Avis sur le projet de création de la zone d'activités économiques « *les portes du Dardaillon* » et sur la déclaration d'utilité publique valant mise en compatibilité du plan local d'urbanisme de la commune de Lunel (Hérault)

N°Saisine : 2024-13351

N°MRAe : 2024APO89

Avis émis le 05 septembre 2024

Figure 4 : bilan des enjeux écologiques à l'échelle de la ZAE (source : étude d'impact)

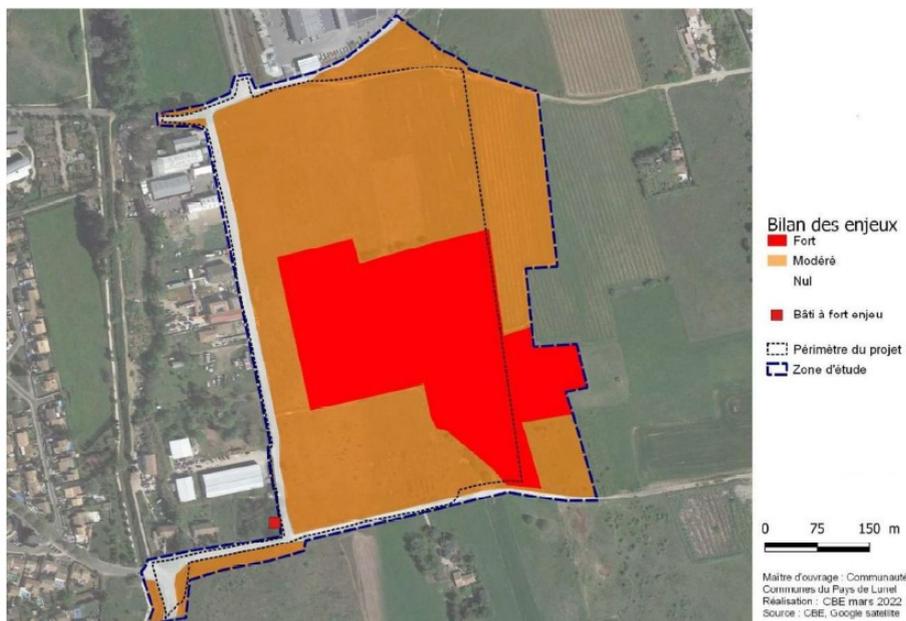
La MRAe partage la carte de synthèse ci-dessous présentant les enjeux écologiques de la zone d'étude.

La MRAe recommande de revoir à la hausse le niveau des impacts résiduels attendus pour la perte d'habitats naturels, pour les zones de refuge et d'alimentation (et de chasse), pour les zones de reproduction et pour le risque de destruction d'individus pour les espèces suivantes : le Grand Rhinolophe, le Petit murin, Noctule de Leisler et Pipistrelle de Nathusius, la Couleuvre de Montpellier, la Chevêche d'Athéna, le Bruant proyer, la Cisticole des joncs, le Cochevis huppé, la Fauvette mélanocéphale, la Huppe fasciée, le Moineau friquet, le Serin cini, le Verdier d'Europe, ainsi que pour les reptiles inventoriés.

La MRAe recommande de revoir à la hausse le niveau des impacts résiduels pour les espèces suivantes : le Grand Rhinolophe, le Petit murin, la Noctule de Leisler, la Pipistrelle de Nathusius, la Couleuvre de Montpellier, la Chevêche d'Athéna, le Bruant proyer, la Cisticole des joncs, le Cochevis huppé, la Fauvette mélanocéphale, la Huppe fasciée, le Moineau friquet, le Serin cini, le Verdier d'Europe faute de mesures d'atténuation suffisantes. Cela doit être également le cas pour les reptiles inventoriés sur la zone.
